PROVINCIA DI TREVISO

DETERMINAZIONE

Determina n. 1598 del 26/10/2026 Treviso, 26/10/2026

Oggetto: MODIFICA SOSTANZIALE IMPIANTO RECUPERO RIFIUTI NON PERICOLOSI (ART. 208 D.LGS N. 152/2006) - PROPONENTE: VENETA METALLI S.R.L. - COMUNE DI LOCALIZZAZIONE: SAN FIOR (TV) COMUNE INTERESSATO: COLLE UMBERTO (TV) VERIFICA DELL'ASSOGGETTABILITÀ ALLA VIA AI SENSI DELL'ART. 19 DEL D.LGS. N.152/2006.

Di seguito è rappresentato il lay-out impiantistico nella sua configurazione di progetto, Tav. 03 Rev. 01, presentata con la documentazione integrativa.

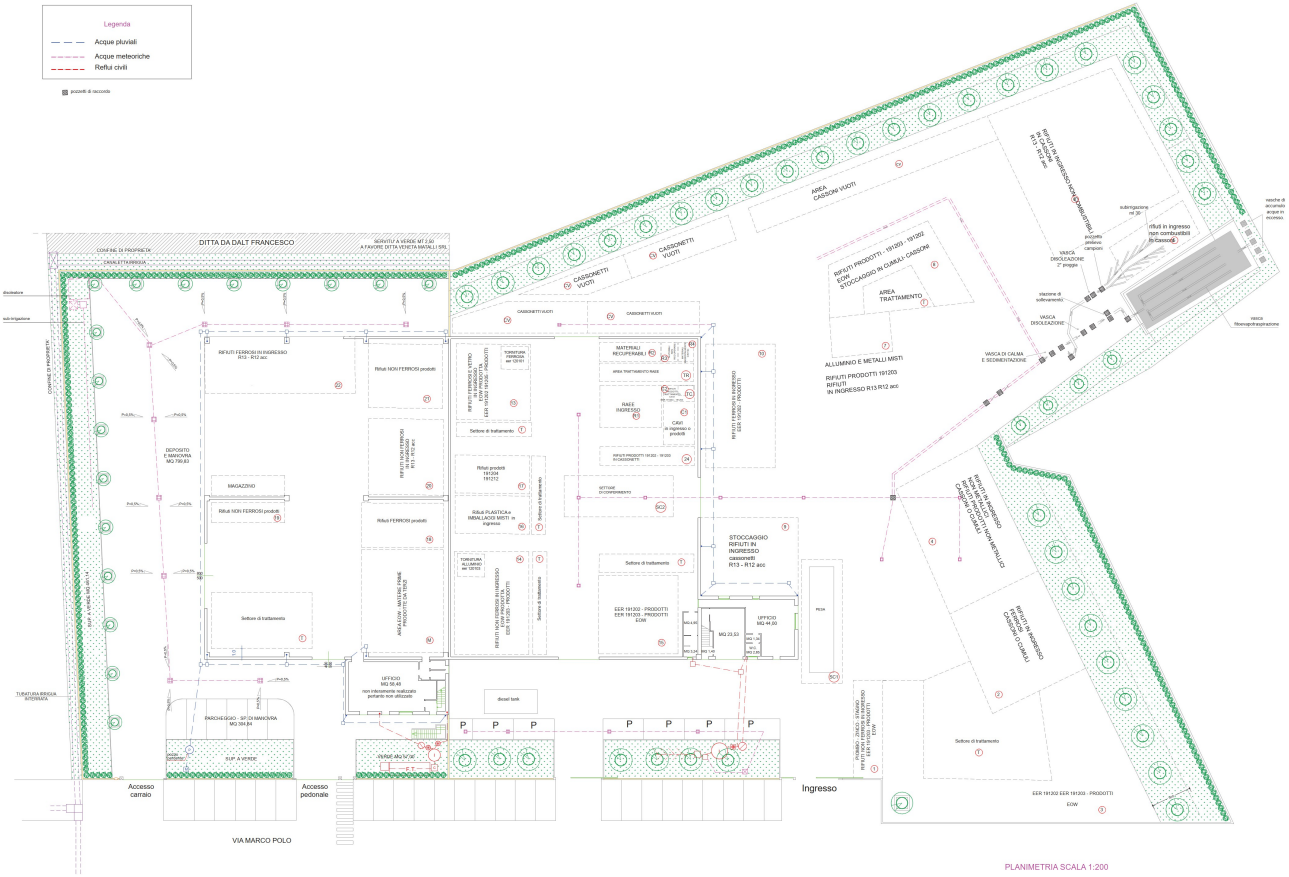
3. È confermato che il file dei geodati in formato .txt è correttamente riferito al sistema EPSG 3003.
4. Viene presentata una nuova Tav. 03 Rev. 01, rappresentativa del lay-out impiantistico nella sua configurazione di progetto, nella quale sono stati ripristinati i singoli riferimenti alla linea di trattamento delle acque meteoriche.
